Title - Sujet Mobilier AMA - SA Furniture	
Solicitation No. - N° de l'invitation EF245-181519/A	Amendment No. - N° modif. 002
Client Reference No. - N° de référence du client EF245-18-1519	Date 2017-11-23
GETS Reference No. - N° de référence de SEAG PW-SMTA-160-14602	
File No. - N° de dossier MTA-7-40233 (160)	CCC No./N° CCC - FMS No./N° VME
Solicitation Closes - L'invitation prend fin at - à 02:00 PM on - le 2017-11-30	
Time Zone Fuseau horaire Heure Normale du l'Est HNE	
F.O.B. - F.A.B. Plant-Usine: <input type="checkbox"/> Destination: <input checked="" type="checkbox"/> Other-Autre: <input type="checkbox"/>	
Address Enquiries to: - Adresser toutes questions à: Asquino, Carolina	Buyer Id - Id de l'acheteur mta160
Telephone No. - N° de téléphone (514) 496-3549 ()	FAX No. - N° de FAX (514) 496-3822
Destination - of Goods, Services, and Construction: Destination - des biens, services et construction:

MODIFICATION 002

Cette modification est émise pour répondre aux questions reçues à ce jour, le 22 novembre 2017.

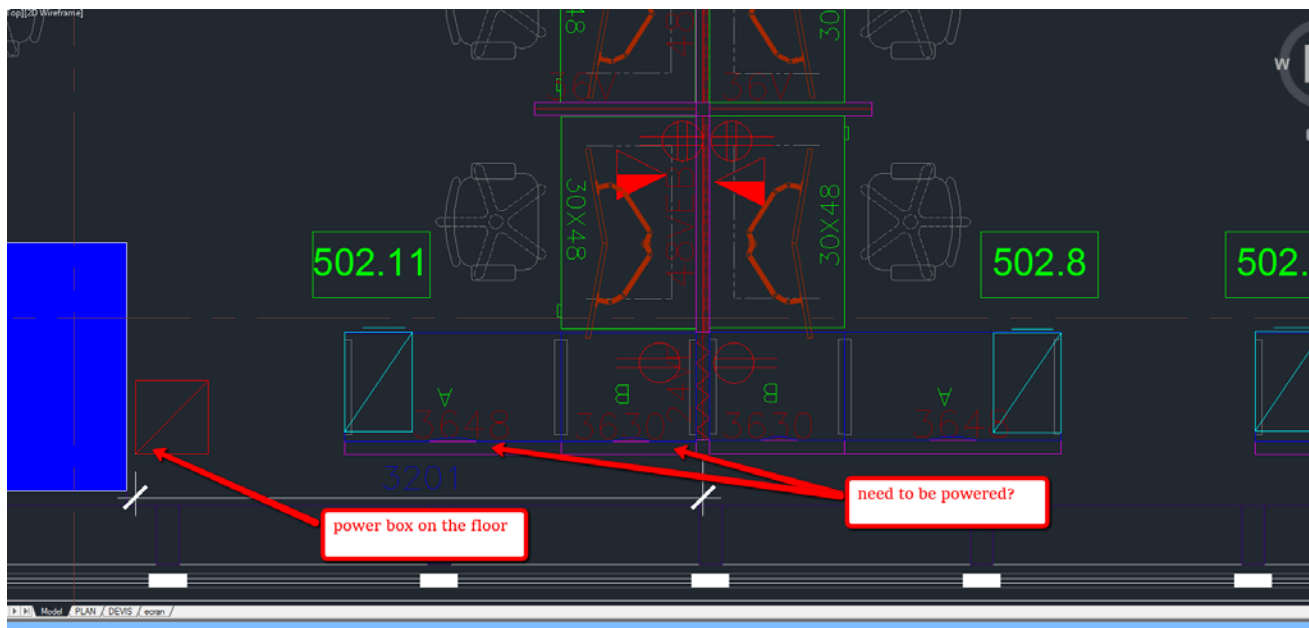
Q2. Nous avons une question concernant l'électricité dans certaines sections.

Voir attaché ici-bas. Si on utilise des boîtes de jonction au sol, il faudrait électrifier les panneaux 36x48 et 36x30. Mais dans certaines sections vous utilisez des colonnettes. Qu'est ce qu'on doit spécifier?

R2. Seulement 3 colonnettes sont utilisées par étage dans une seule section de l'étage. Tout le reste des connexions doit se faire par boîtes de jonction au plancher. Voir plan
